Temat: Re: przejście kanalizacji sanitarnej.

— 31fafef9-0787-48c9-8808-9d17611f83dc.jpg —

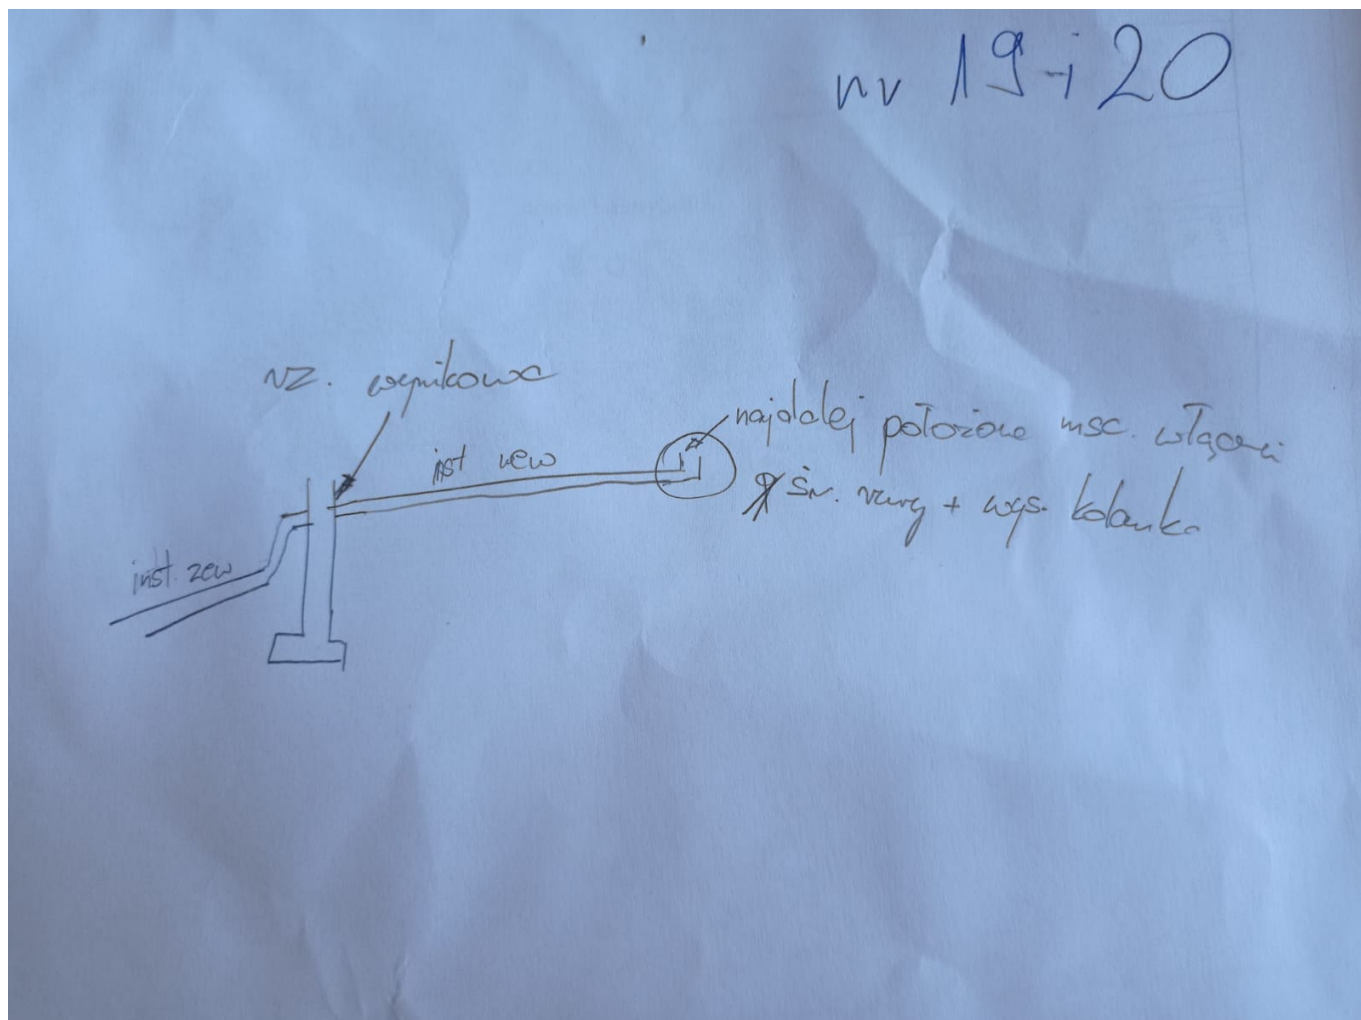
Zgodnie z rozmowami, dzisiaj ponownie wyszły niezgodności w projekcie. Zgodnie z projektem przyłącza KS, przyłączy wchodzi w ścianę na wysokości 12.2 mnpm, zaś zgodnie z projektem instalacji wewnętrznych oraz architektury na rz. 13.98 z zejściem do przyłącza. Z racji na te rozbieżności, wykonawca przyłącza nie mógł tego dzisiaj wykonać, pomimo zaangażowania KB w rozwiązanie problemu. Proszę o decyzję i rysunki rozwiązania jakie mamy zastosować.

otwór powinien być wykonany zgodnie z rysunkami instalacji sanitarnych oraz architektury (rys IS-01, oraz A1). Na rysunku IS-01 opisane jest "zejście rurociągiem ks rz. dna 13,98/12,23".

Podsyłam również szkic z zaleceniami KB. Prośba o uwzględnienie również pomiarów powykonawczych przyłącza.
